# RELAZIONE TECNICA

ADEGUAMENTO TECNICO CON AUMENTO POTENZIALITA'

## INTEGRAZIONI DI VALUTAZIONE PREVISIONALE DI IMPATTO ACUSTICO

**VERALLIA ITALIA S.p.A.**

**VERALLIA ITALIA S.P.A.**  
**via del Lavoro, 1 - Lonigo (VI)**  
 Misura **b**  
 Posizione **3**  
**area in fondo a zona industriale**

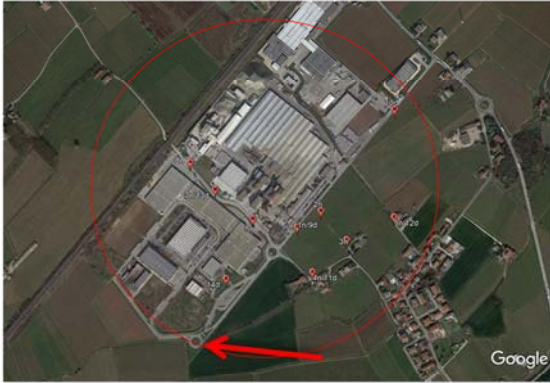
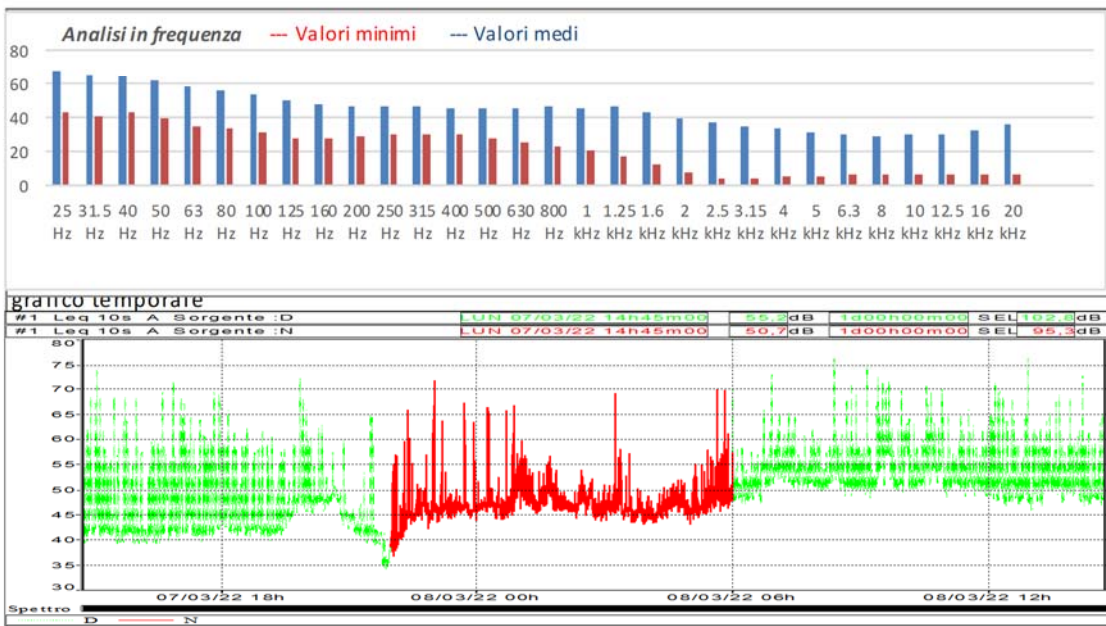
- 1. Dall'analisi della documentazione si rileva che già nello stato di fatto i livelli di emissione calcolati al ricettore RIC1 nel periodo notturno risultano molto prossimi al limite, con uno scarto di 0.5 dB e con la possibilità di superamento; non vengono chiariti gli impianti che causano i maggiori contributi e non sono effettuate delle valutazioni, in merito ad un'eventuale bonifica, se necessaria. Si chiede di approfondire la situazione anche sulla base delle misure effettuate che non risultano utilizzate nell'analisi ma, da quanto si comprende, rilevano livelli superiori ai 45 dBA sia in periodo diurno che notturno.*

Al fine di chiarire la situazione attuale è stata effettuata una campagna di misure con durata 24h in prossimità al ricettore 1 ed al punto utilizzato per determinare il livello di fondo (non potendo fermare la Ditta).

I punti di misura sono posizionati in prossimità di strade. Per determinare il livello di emissione, considerando anche che la rumorosità della Ditta è sempre presente, è stato scorporato il rumore dovuto al traffico, utilizzando i livelli percentili L90 e anche L50.

Come si evince dai valori sopra esposti, il livello di emissione viene sempre rispettato qualunque sia la modalità di valutazione adottata.
